品質マネジメントシステム他のヒアリングコメント回答について

KK7 本文-036-1 改5 設計及び工事に係る品質マネジメントシステム

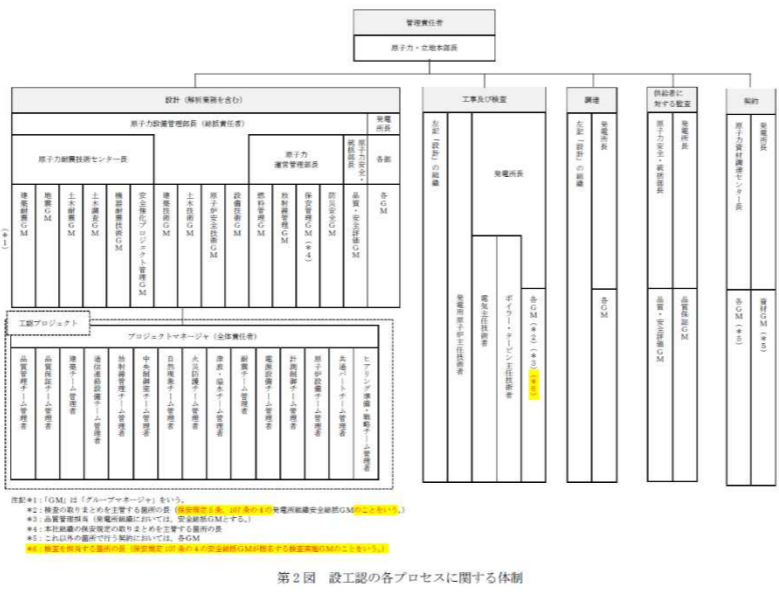
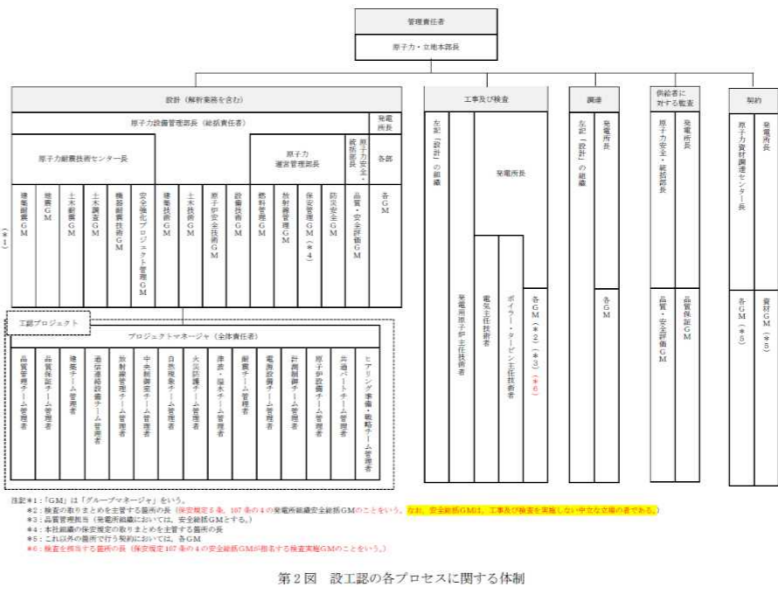
1	本文 (P5)	<p>第1図「設工認として必要な設計、工事及び検査の流れ」 工事の方法に入る矢印の根本部分が設計2の右側からくるように見直すこと。</p>	<p>第1図 設工認として必要な設計、工事及び検査の流れ</p>	<p>第1図 設工認として必要な設計、工事及び検査の流れ</p>	<p>・「設計2」から「工事の方法」へのインプットの流れ（一点鎖線矢印）は、設計から工事の方法のプロセスの流れを考慮すると「設計2」の下側よりも、右側からが適切なため、記載を見直し。</p>
---	---------	---	----------------------------------	----------------------------------	---
